Przedsiębiorstwo Komunikacji Miejskiej,
Sp. z o.o. w Gliwicach
ul. Chorzowska 150, 44-100 Gliwice

PKM DT/ TT / ...1576... / 2020

dot.: Dostawa dziesięciu fabrycznie nowych elektrycznych autobusów komunikacji miejskiej wraz z infrastrukturą ładowania w 2021 roku dla PKM, Sp. z o.o. z siedzibą w Gliwicach - sprawa nr PN/UZP/TT/1/2020

Zamawiający udziela odpowiedzi na pytania do Specyfikacji Istotnych Warunków Zamówienia (zwanej dalej SIWZ) , które wpłynęły od Wykonawców:

Rys.1. Schemat przykładowego rozmieszczenie urządzeń ładowania autobusów 18m na stanowisku parkingowym (na wyspie pomiędzy autobusami)

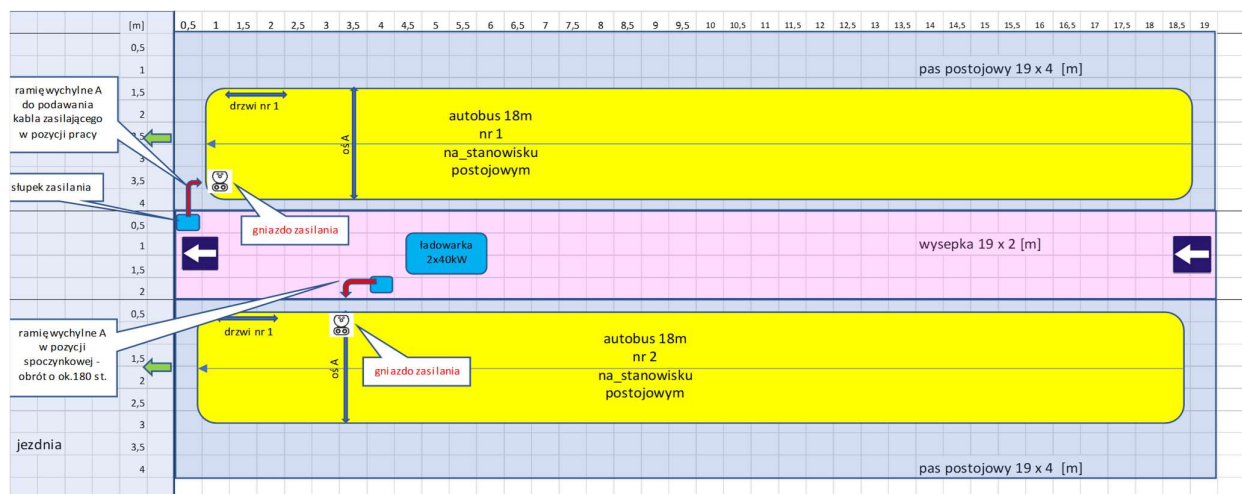
W załączniku nr 4 do SIWZ, punkt 1.3.8 Zamawiający pisze, że gniazda z wtyczką mają znajdować się na słupkach. Jednocześnie w punkcie 1.3.7 Zamawiający pisze, że ładowarki będą zamontowane na wysepkach pomiędzy autobusami lub przed autobusami. Czy Zamawiający dopuści, aby ładowarki posadowione we wskazanych miejscach na wysepkach, przy zachowaniu oczekiwanych przez Zamawiającego wymiarów, były wyposażone w oryginalny kabel o długości ok. 8 m z wtyczką do ładowania autobusów bez konieczności stosowania dodatkowych słupków/satelit?

Zamawiający nie wyraża zgody.

Zamawiający zwraca uwagę, że zgodnie z treścią punktów 1.3.8.1 (str. 146 SIWZ) oraz 3.9.1.12 (str. 16 SIWZ): *„Konstrukcja każdego słupka / satelity powinna uniemożliwiać przypadkowe upadki*

i uderzenia wtyczki o podłoże na poziomie gruntu, np. poprzez zastosowanie zamontowanego na słupku obrotowego (wychylnego) w płaszczyźnie poziomej wspornika (ramienia) do podawania kabla ładującego z wtyczką do gniazda pojazdu”.

Aby zrealizować postulat udaremnienia przypadkowego upadku i uderzenia wtyczki o podłoże na poziomie gruntu Zamawiający proponuje posadzić słupki jak najbliżej wybranego gniazda ładowania w zaparkowanym pojeździe, tak aby zminimalizować długość kabla zasilającego oraz wspornika (ramienia) do podawania tego kabla. Jednocześnie należy posadzić ładowarkę w takim miejscu na wyspie, aby urządzenie nie blokowało dostępu do I drzwi zaparkowanego autobusu (w celu umożliwienia bezpiecznego przemieszczania się kierowcy pojazdu).

Rozwiązanie opisane w pytaniu, a szczególnie kabel o długości ok. 8 m z wtyczką oraz umiejscowienie ładowarki, nie spełnia opisanego wymagania.

Na poniższych rysunkach 1 i 2 Zamawiający przedstawił schematyczne propozycje rozmieszczenia poszczególnych elementów zasilania w tym słupków / satelitów.
